| **1.1 CONCEPTO TÉCNICO No.** | **CT-7139** |

| **2.2 PROYECTO:** | "Radioncología Marly" |
| **2.6 DIRECCIÓN:** | Carrera 8 No 49-34 y Calle 50 No 7-23 (*) |

**Fotografía No 1.** Panorámica de los predios objeto de visita en donde se evidencia un sector consolidado cuyo uso varía entre residencial y comercial.

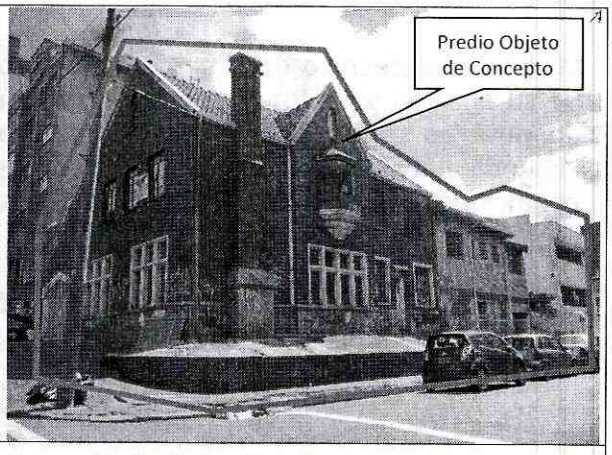
En el momento de la visita técnica al predio objeto del presente concepto técnico, se encontraron construidas tres (3) edificaciones de entre dos (2) y tres (3) pisos de altura, conformada por mampostería simple a parcialmente confinada. En el predio no se observaron evidencias de afectación por procesos de remoción en masa de carácter local en su interior, ni de carácter general en las zonas aledañas al predio evaluado (Fotografías No 1 y 2).
